COMMISSION ROYALE DES MONUMENTS ET DES SITES
KONINKLIJKE COMMISSIE VOOR MONUMENTEN EN LANDSCHAPPEN

Objet : IXELLES - Ancienne école royale de Gendarmerie (Boulevard Général Jacques / Avenue de la Couronne / rue Juliette Wytsman / rue Fritz Toussaint) - Examen du projet de Plan d'aménagement directeur (PAD) et du rapport d'incidences environnementales ▪ **Avis de la CRMS**

En réponse à votre courrier du 4 février 2019, reçu le 5 février 2019 et conformément à l'article 30/5 §1 du CoBAT, nous vous communiquons **les remarques** formulées par notre Assemblée en sa séance du 20 février 2019 au sujet du dossier sous objet.

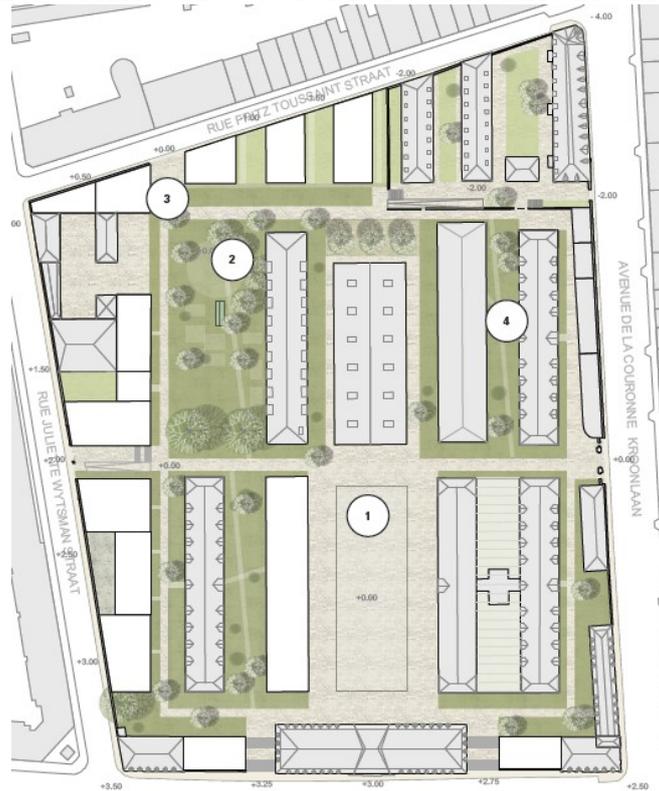
Le mur d'origine a en partie disparu côté Fritz Toussaint mais est encore intact et très bien conservé du côté de l'avenue de la Couronne et de la rue Juliette Wytsman. La CRMS demande de ne pas l'intégrer dans les volumes futurs côté Wytsman comme cela est suggéré dans les coupes (voir p. 131) mais de conserver une zone de tampon entre le mur et les nouveaux volumes et de développer les nouveaux volumes intra-muros en respect du concept urbanistique et de la qualité du mur.

Page 122 du PAD, deux variantes d'accès au parking souterrain P1 sont proposées au travers du mur. La CRMS demande d'organiser les entrées de parking au niveau de la rue Fritz Toussaint là où le mur d'enceinte a disparu, au droit des nouveaux volumes.

Dans tous les cas, l'architecture des ouvertures devra s'intégrer de manière à ne jamais porter préjudice à la continuité du mur et au rythme des piliers

FOND DE PLAN

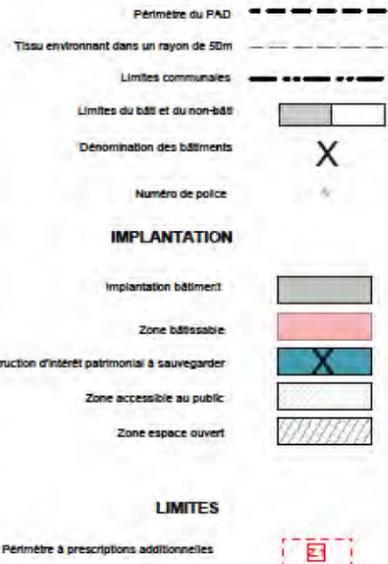
1. Ne pas démolir les bâtiments 03 et P1

La CRMS insiste pour que les bâtiments qui se situent sur l'angle des rues Juliette Wytmans et Fritz Toussaint (l'ancien bâtiment des vétérinaires qui date de 1906), ainsi que celui situé au centre de la rue Juliette Wytmans soient maintenus et colorés au plan N°2 (plan d'implantation) du volet réglementaire en bleu comme construction d'intérêt patrimonial à sauvegarder. Ils sont de grande valeur patrimoniale et essentiels à la lisibilité du site. À la page 61 sous la rubrique « Caractéristiques identitaires », les bâtiments de coin ont, outre l'évaluation patrimoniale, été identifiés comme « bâtiments qui participent de manière importante à la compréhension du site dans son ensemble ». Ces bâtiments définissent les limites du site. Celui au centre de la rue J. Wytmans est d'intérêt tant depuis l'intérieur du site (il constitue une perspective clé de la médiane transversale) que du côté rue où le mur est manifeste sa présence. Bien que les bâtiments à l'intérieur de l'îlot soient relativement sobres, les bâtiments côté rue étaient richement décorés. Ces bâtiments ont tous été construits dans un style néo-renaissance flamande. Le cheminement de la diagonale active reste possible en maintenant le bâtiment d'angle qui pourrait même être actif.

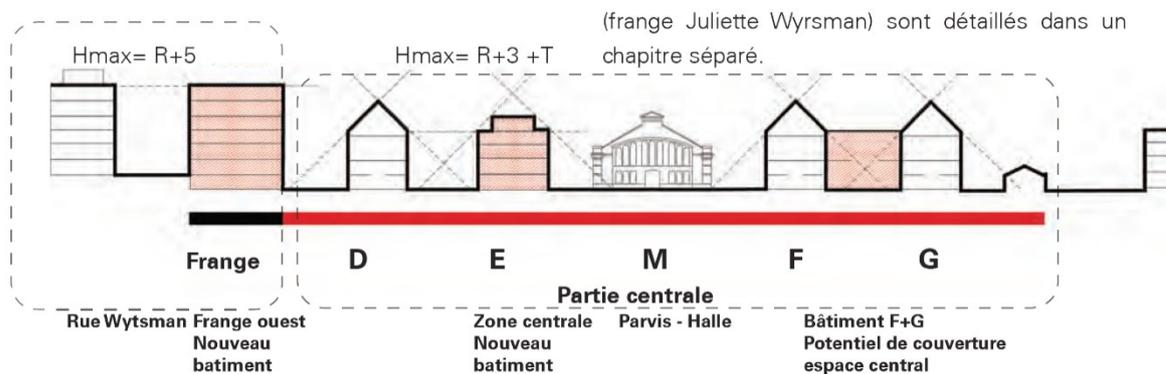
2. Organiser les nouveaux gabarits dans le respect de la hiérarchie des construction intra-muros, sans se référer aux gabarits extra-muros

Dans les « principes d'implantation et gabarits » la CRMS souscrit au schéma d'implantation proposé pour le centre du site et la zone vers la rue Toussaint proposée sur base de la trame historique. Mais la CRMS ne souscrit pas au développement de logements tel que proposé pour la Frange Juliette Wytzman. Outre le fait que la CRMS plaide pour le maintien du bâtiment O3 (cf *supra*), elle note que les nouveaux gabarits (max. 23.00 m, R+5, R+6) réfèrent aux bâtiments qui se trouvent en face dans la rue J. Wytzman. Or les nouveaux développements interviennent à l'intérieur du mur d'enceinte – et feront clairement partie du site de la Caserne. Dès lors ils doivent se développer dans la logique 'intérieur des casernes' avec une forme et gabarit qui correspondent aux bâtiments historiques (hauteur max. de 16,50 m et emprise de 14,50 m), tel que le précise la sous rubrique '*interventions sur le patrimoine*' : les immeubles qui seront démolis et reconstruits ne dépasseront pas une hauteur de 16,50 m avec une emprise de 14,50 m afin que la trame urbanistique historique soit conservée.

La CRMS trouve par ailleurs que l'enveloppe 'capable' laisse trop de possibilités aux intervenants futures qui risqueraient de perturber la cohérence et la lisibilité du site. La CRMS demande de définir la zone de construction avec plus de précision – dans la logique morphologique et les gabarits des bâtiments historiques et dans le respect du mur d'enceinte
